návrh DIO: křižovatka Simerink - silnice Křižany, Světlá pod Ještědem, Výpřež

etapa I.

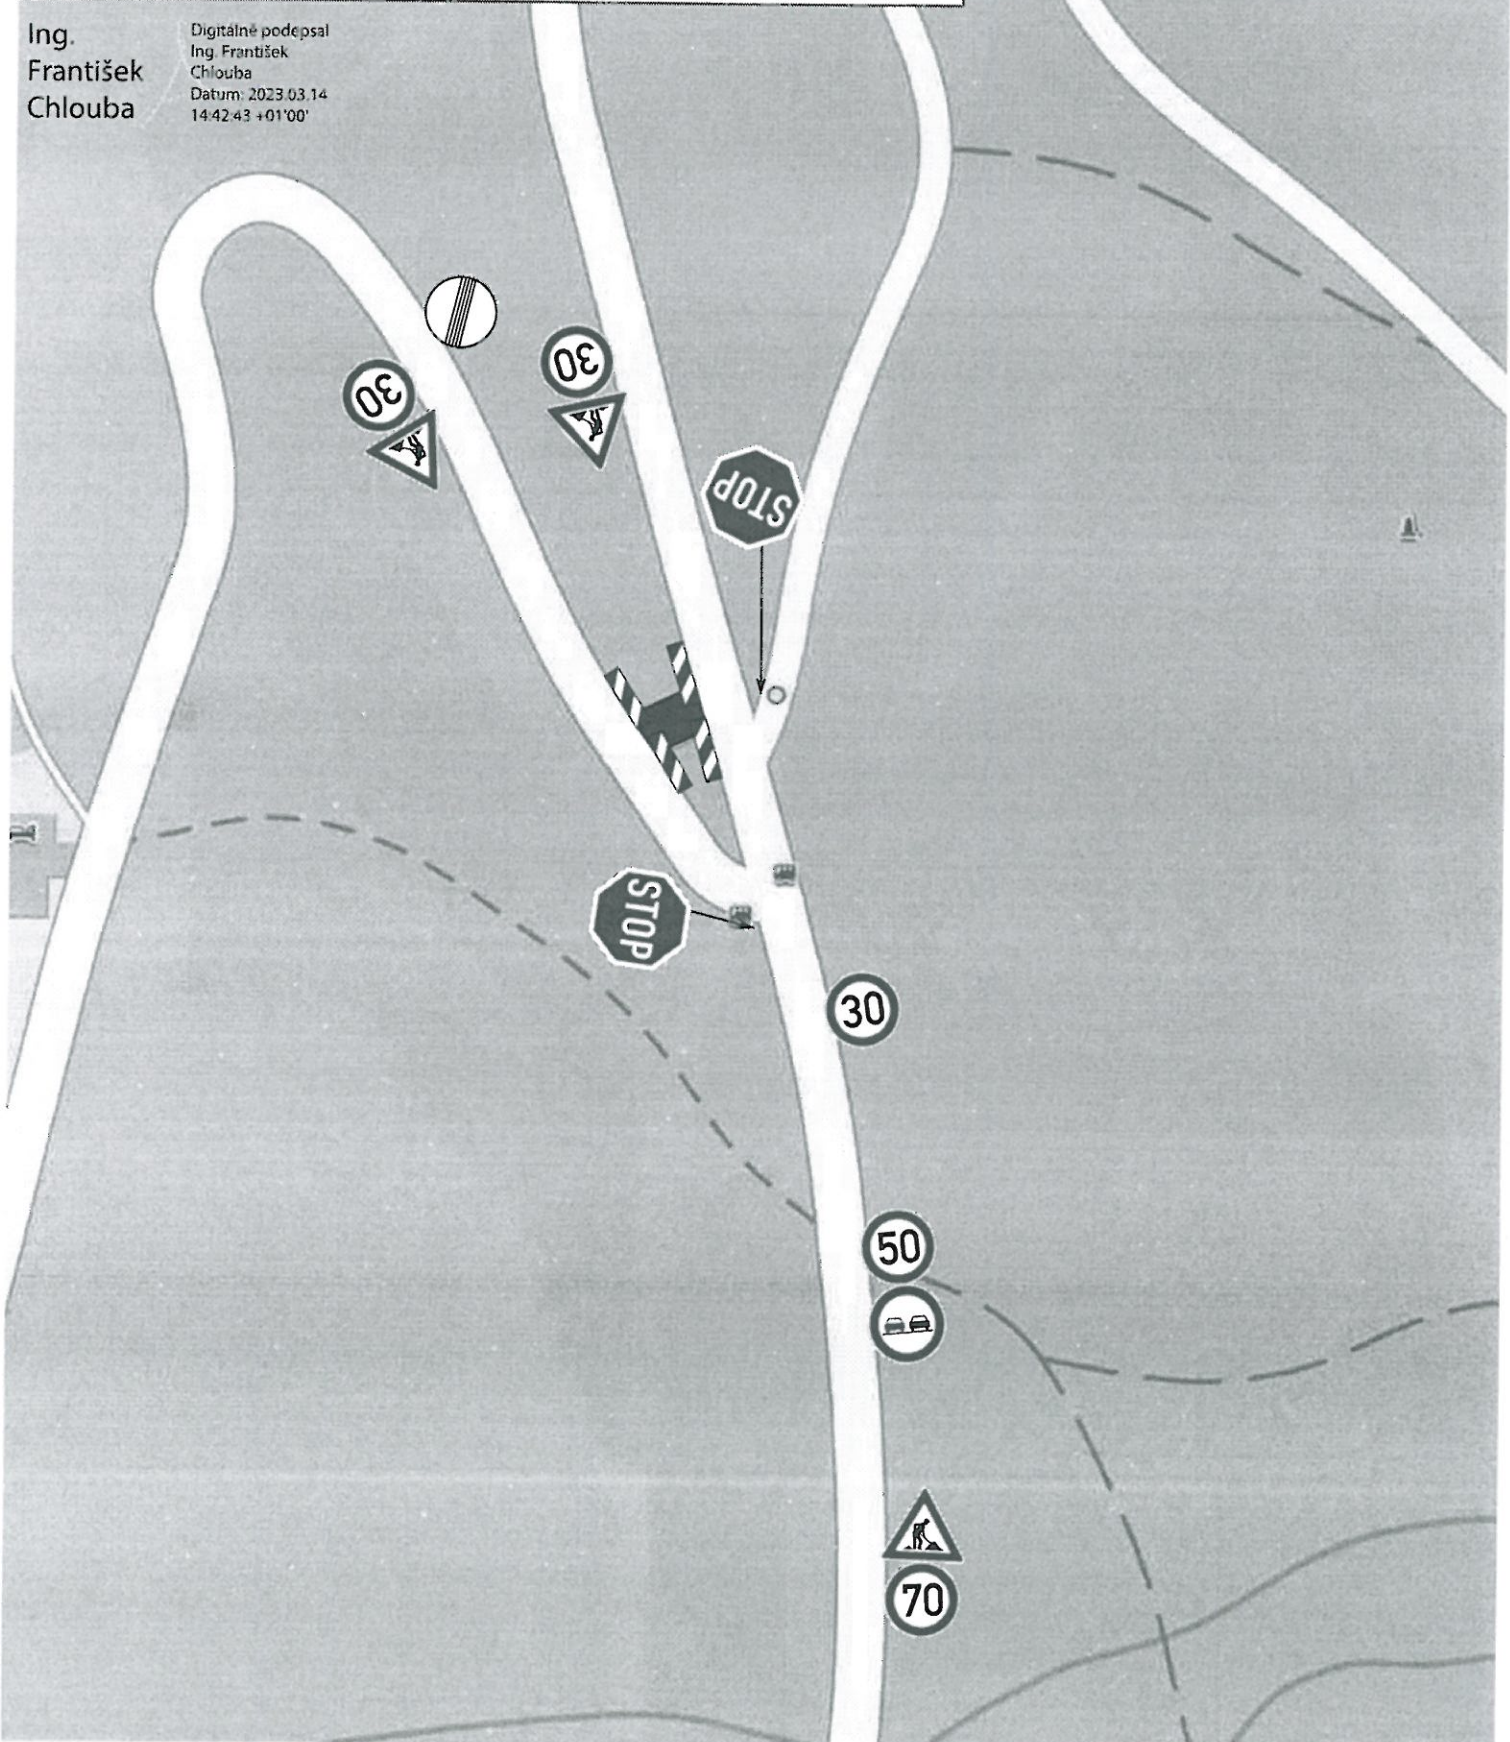
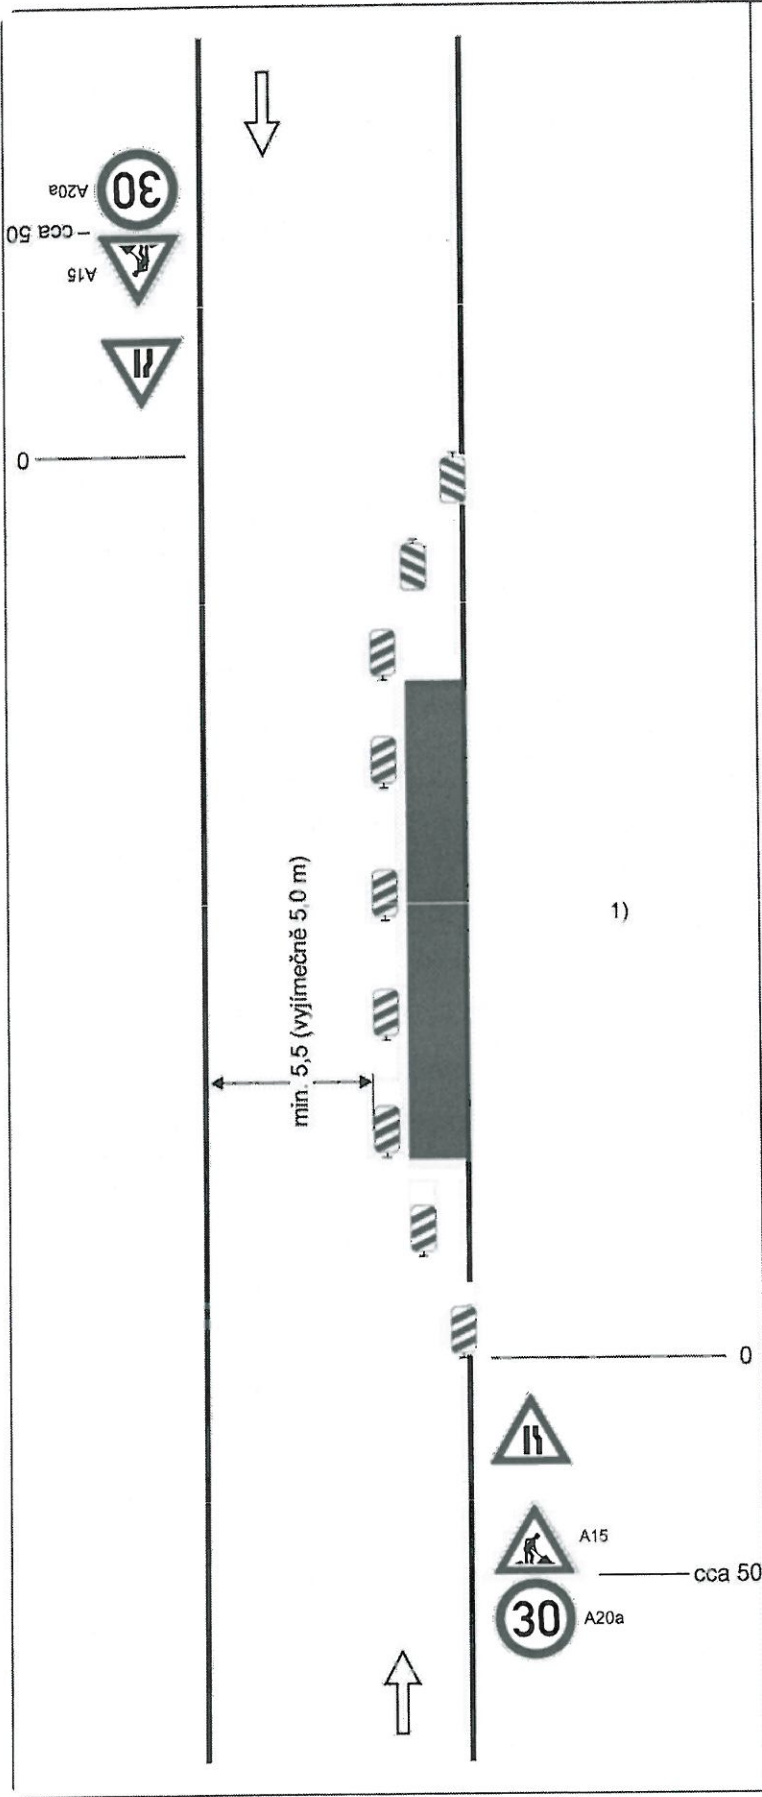
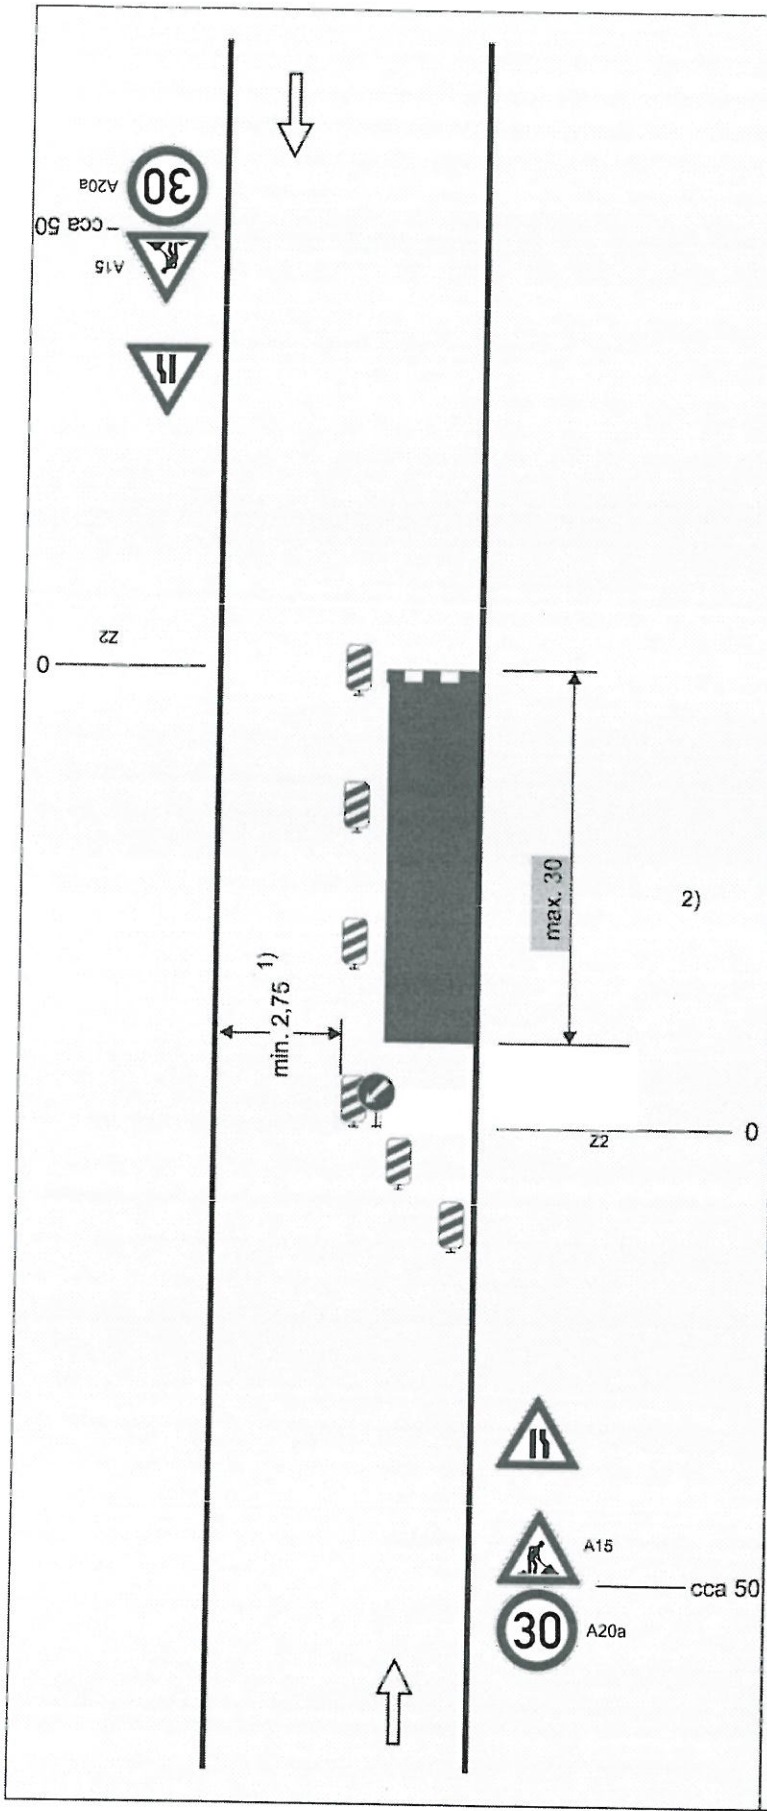
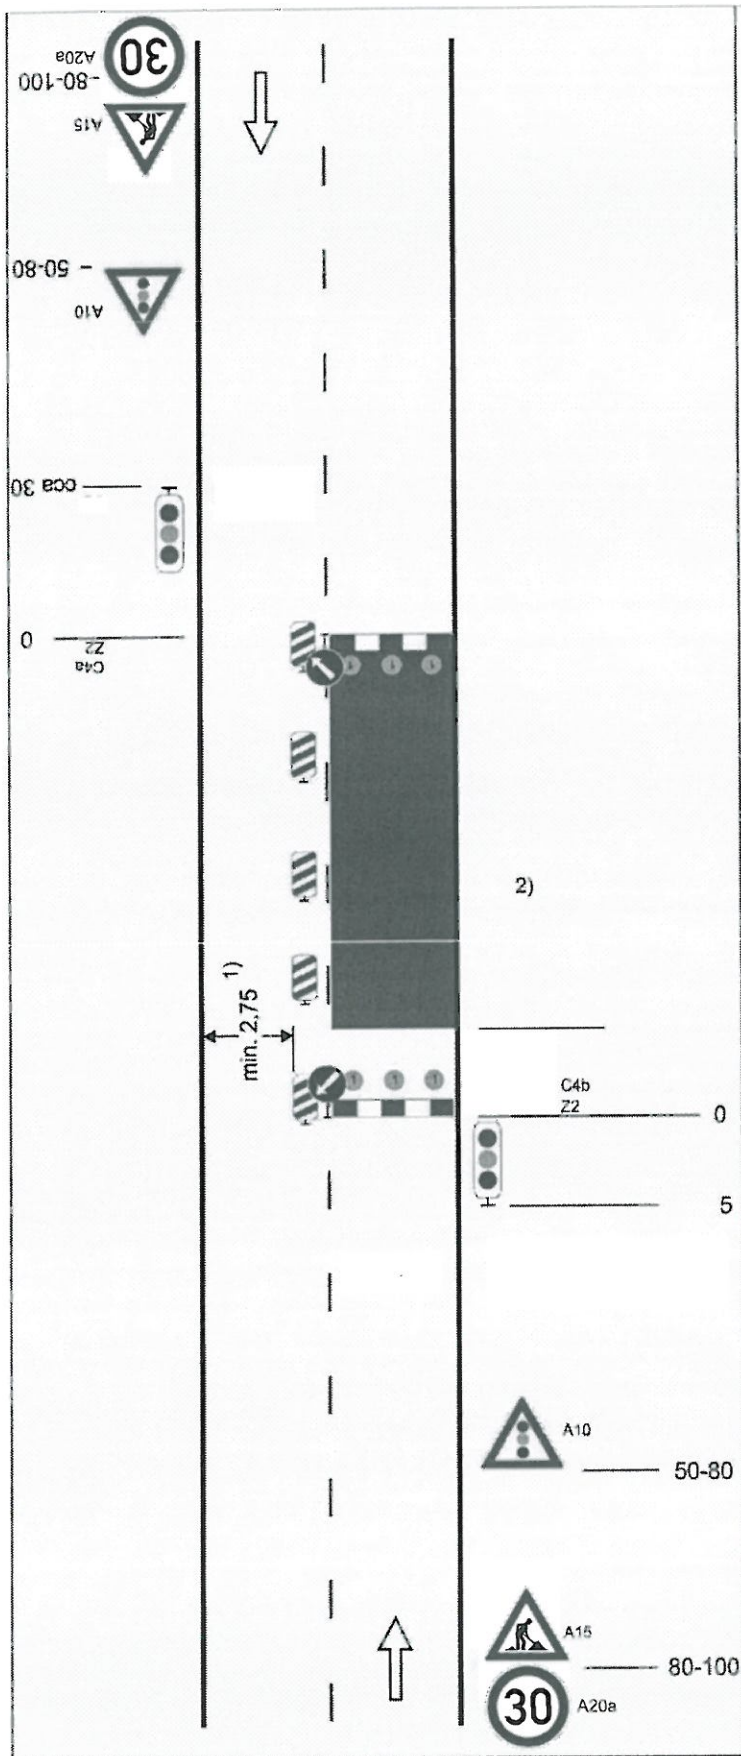
Policie České republiky, jakožto dotčený orgán vydávající stanovisko ve smyslu ust. § 25 odst. 1 z.č. 13/1997Sb., § 77 odst. 2 písm. b) z.č. 361/2000Sb. a po projednání dle ust. § 24 odst. 2 písm. d) z.č. 13/1997Sb. s předloženým návrhem (etapy I. a II). souhlasí, neboť odpovídá obecným požadavkům na bezpečnost a plynulost provozu na pozemních komunikacích.

Odsouhlaseno dne 14.03.2023 pod č.j. KRPL-19456-5/ČJ-2023-180506-02 za podmínky dodržení zejména vyhl. č. 294/2015Sb. a Technických podmínek č. 66 (včetně výstražného osvětlení).
